附表 D-02 生態專業人員現場勘查紀錄表

勘查日期	民國 109 年 4 月 23 日	填表日期	民國 109 年 4 月 23 日
紀錄人員	劉廷彥	勘查地點	桃園市南崁溪沿岸「水汴頭排水綠廊改善計畫」基本設計審查
人員	單位/職稱	參與勘查事項	
黃鈞漢	觀察家生態顧問公司/經理	環境生態評析、工程生態檢核	
劉廷彥	觀察家生態顧問公司/研究員	環境生態評析、工程生態檢核、動植物、水域生物辨識	
現場勘查意見		處理情形回覆	
提出人員(單位/職稱): 觀察家生態顧問公司		回覆人員(單位/職稱): 崇峻工程顧問有限公司	
1. 新建污水管涵及回填 CLSM 於現有河道中，造成通洪斷面減少，是否造成衍伸問題如排水不良或遇造成漫流？ 2. P2-25 提及「通洪能力方面，本段於 10 年重現期距條件下，兩岸下方案後現況安全出水高 仍至少約有 1m 以上餘裕」，1 公尺高度於新設相關設施後，其護岸高度是否足夠？ 3. P3-6 圖 3-3 新建護岸優先考量乾砌工法，以增加護岸植被復原機會。 4. P3-8 圖 3-5 魚梯設置需考慮後續維管工作，如定期清淤、清理河道雜物，及確定跌水工與魚道之間開孔之暢通；確認枯水時期，目前所設計之跌水工及魚道，其流量仍可維持發揮魚道功能。魚梯設計可考量全斷面複式跌水工，作為替代方案。 5. P3-7 生態水圳之生態功能未見論		1. 經水理模式檢視，本河段於 10 年重現期距條件，本案設計方案執行後安全出水高 仍至少約有 1m 以上餘裕，已達區域排水(10 年)保護標準且 25 年不溢堤。 2. 經水理模式檢視，設計方案執行後其通洪斷面足夠。 3. 感謝委員指教，考量現況流速較快，故採用漿砌石工法，並考量植被復原，運用其他工法營造多孔隙環境，加速植被復原速度。 4. 感謝委員指教，考量既有固床工上下游落差較大，既有設施不利魚類洄游，故已調整為固床工矮化之型式，營造水中生物遮蔽空間。 5. 感謝委員指教，後續細部設計補充於報告中說明。

第一次工作會議意見修正情形對照表

工程名稱： 水汴頭排水幹線綠廊環境改善工程			
項次	原審核（核對）意見	顧問公司修正情形	主辦機關核對意見
亞磊數研工程顧問有限公司(生態輔導顧問團)			
1	細設報告書"魚道" (p2-24)及"螢火蟲復育場域"(p3-12)需修改調整，目前本計畫並未有設置魚道設施及螢火蟲復育場域，避免誤解。	感謝委員指教，已修正魚道為固床工矮化，並將螢火蟲復育場域移除。	
2	護岸坡面仍須考慮增加植栽復原機會，如增加孔隙度或砌石工法，有利植栽生長攀爬，增加完工後綠化成效。	感謝委員指教，本案因流速較快，故採用漿砌工法，另創造多孔隙空間(洩水管包覆不織布)。並將戲台步道設置為兩階，使用植生包袋加速植生覆蓋。	
3	其他植栽建議： (1) 堤頂植栽：水黃皮 > 苦

圖五、現況渠底為淺水緩流，幾乎無水生動物利用

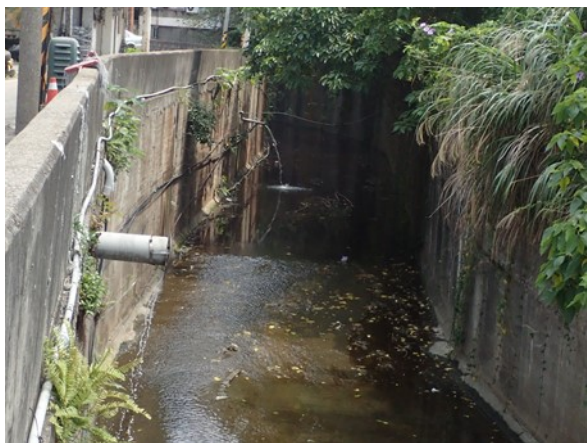
5. 「補償」上游段雖然有水域生物利用，但現地勘查發現僅能利用兩處固床工跌水沉沙類似深潭的小面積棲地。其餘段落皆為水泥渠底水深極淺之緩流，未發現水生動物利用跡象，工程建議能搭配自然河床基質(卵、塊石)營造多樣水域棲地包含深潭、淺瀨、深流及岸邊緩流等，較有機會達到恢復河川生命力的效果。

5. 本工程常水位水深不高，故於河道內植筋塊石藉以營造深潭、淺瀨，可創造適合水生動物棲息之環境。
